CONTRATO DE INTERVENTORÍA CVC No. 837 DE 2025

**REALIZAR LA INTERVENTORÍA INTEGRAL AL CONTRATO RESULTANTE DEL CONCURSO DE
MÉRITOS CUYO OBJETO ES: “REALIZAR LOS ESTUDIOS Y DISEÑO DE OBRAS PARA LA
MITIGACIÓN DE RIESGOS NATURALES, EN SITIOS PRIORIZADOS EN LA ZONA URBANA DE
CALI.”**

CONTRATO CVC No. 714 DE 2025

INFORME DE INTERVENTORÍA – PRODUCTO No. 2

Figura 2: Geometría del modelo hidráulico, (Informe Hidráulico Río Lili, Página 56)

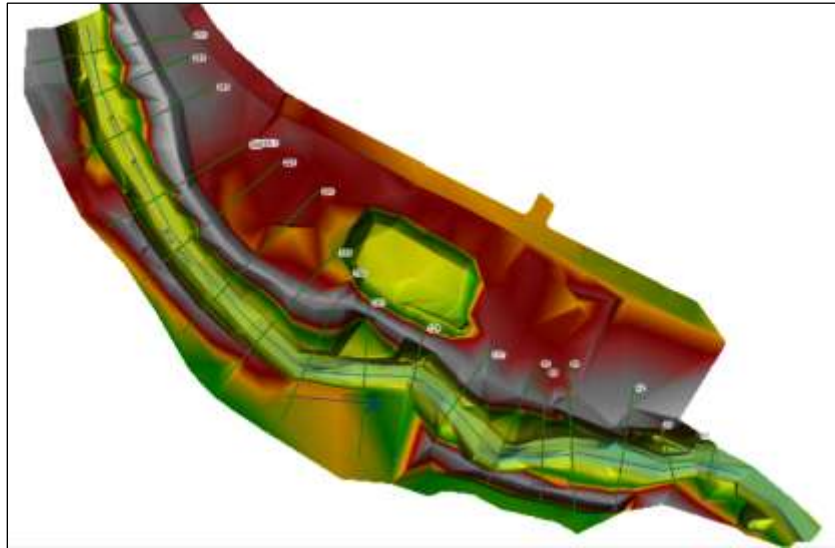
Sobre el Modelo Hidráulico (HEC-RAS): Se observa una modelación unidimensional (1D) para un tramo de río que presenta una sinuosidad marcada. Por ejemplo, en curvas pronunciadas como la del Sitio 03, sobre el río Lili los efectos del flujo helicoidal y la sobre-elevación de la lámina de agua en la margen externa no son capturados adecuadamente por los modelos en 1D.

Recomendación: Se sugiere realizar una modelación bidimensional (2D) en el área de intervención directa para obtener un mapa de velocidades y esfuerzos de corte (shear stress) más preciso, lo cual es crítico para el diseño de la obra de protección de margen.
